改善箇所説明図

改善前の矢視 (運転者席及び助手席のシートヒーター電気配線の取り付け箇所)

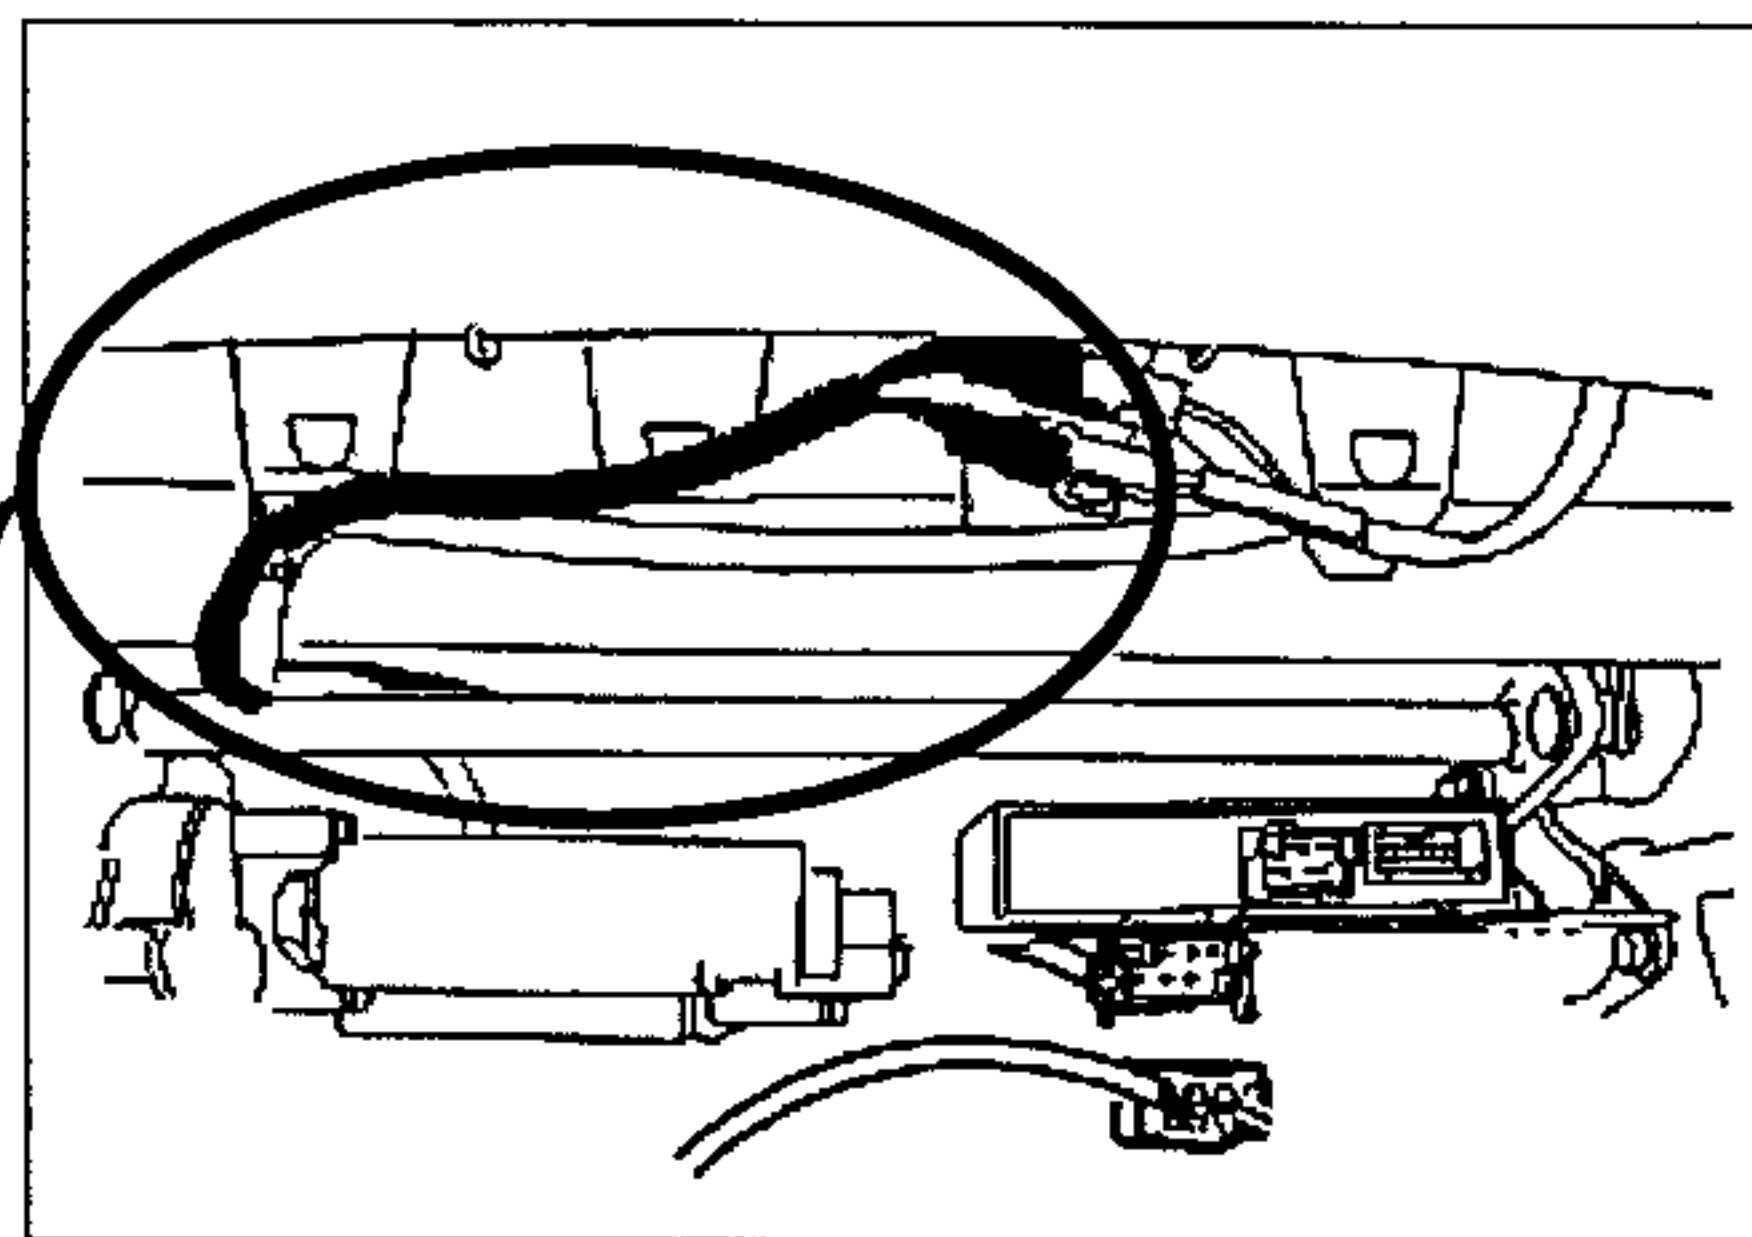
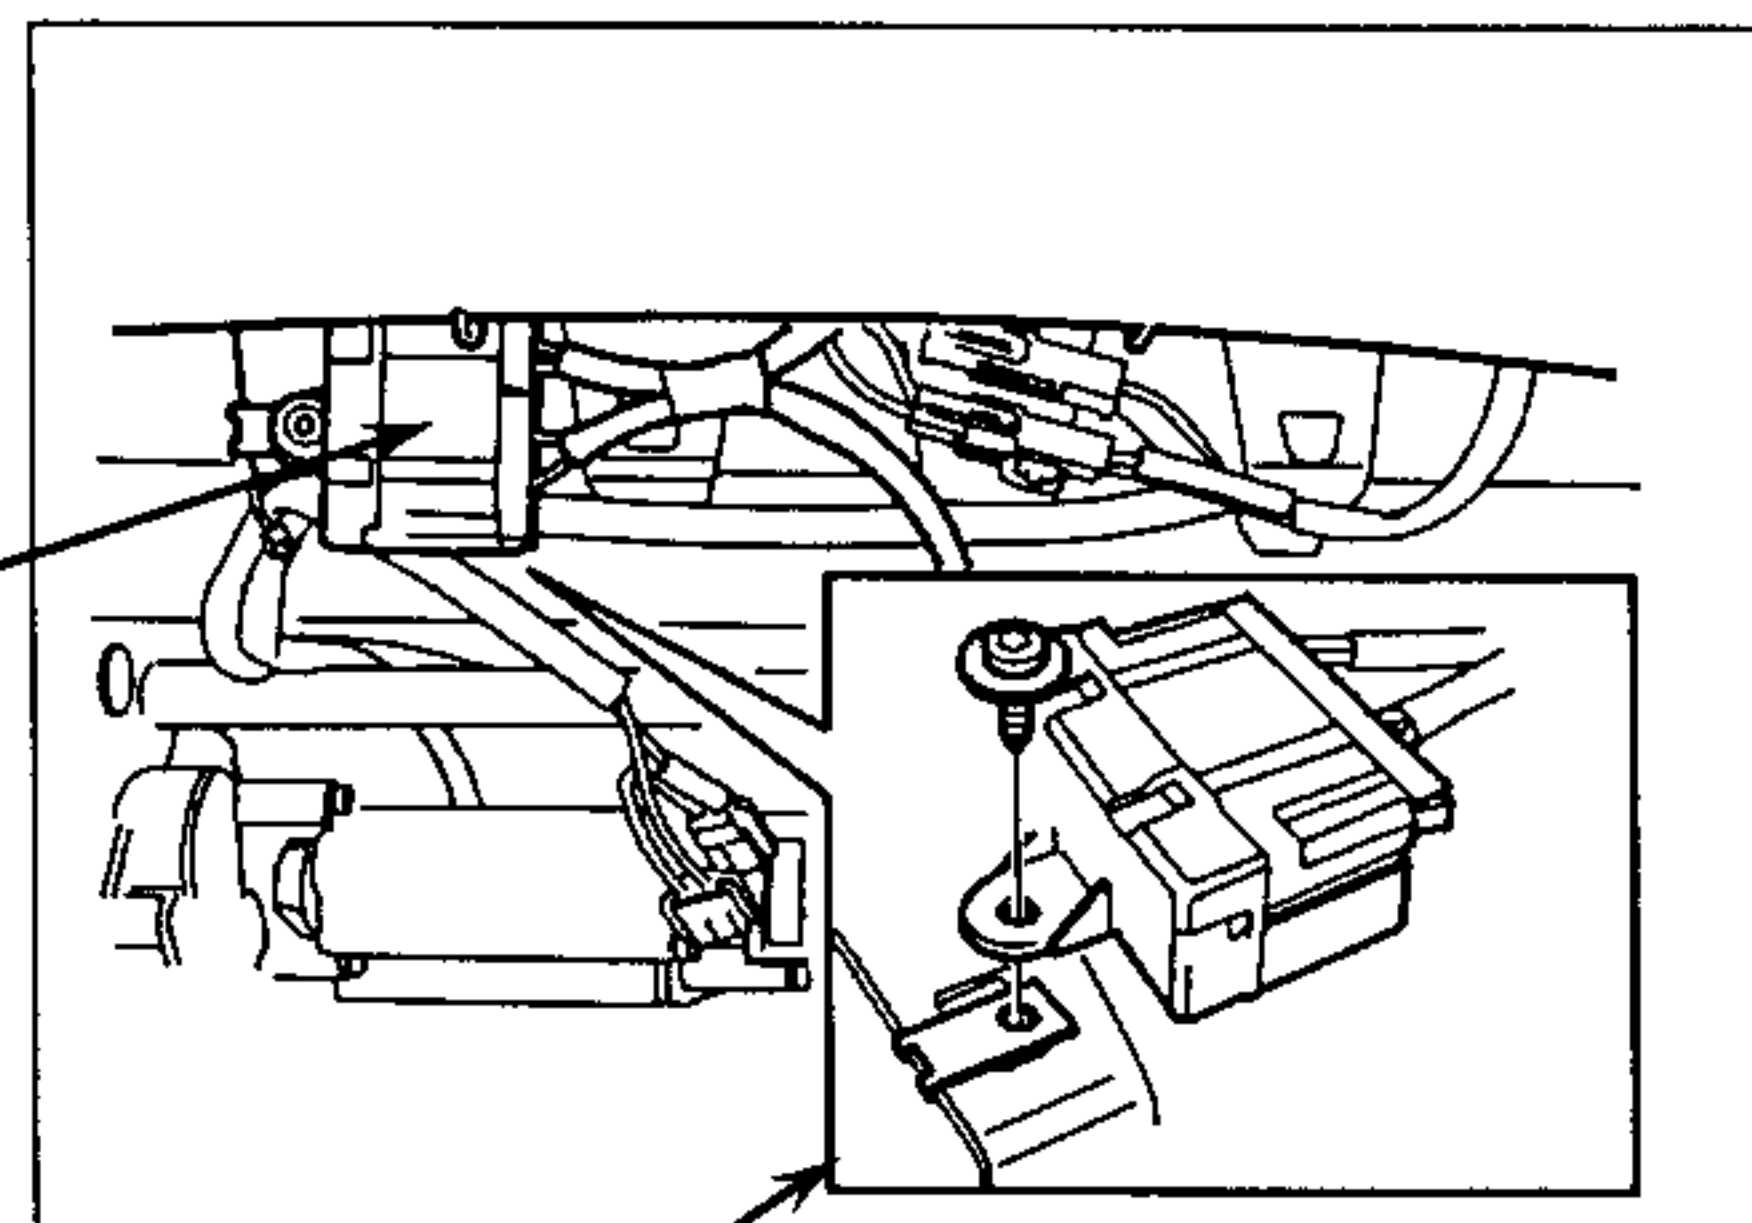
基準不適合発生箇所

運転者席及び助手席下部とフロアー間に取り付けられたシートヒーター機構への電気配線の取り廻しが不適切なため、シートポジションが低い位置で、かつ、シートクッション中央部に荷重が集中した状態で長期間使用を続けると、当該配線がシート部材の金属部分に干渉することがある。そのため、当該配線が損傷し、最悪の場合、回路が短絡して火災に至るおそれがある。

識別：黄色のペイントを塗布する。

改善内容

全車両、既存の運転者席及び助手席シートヒーター電気配線の使用を取りやめ、新たに、対策されたシートヒーター電気配線を取り付ける。
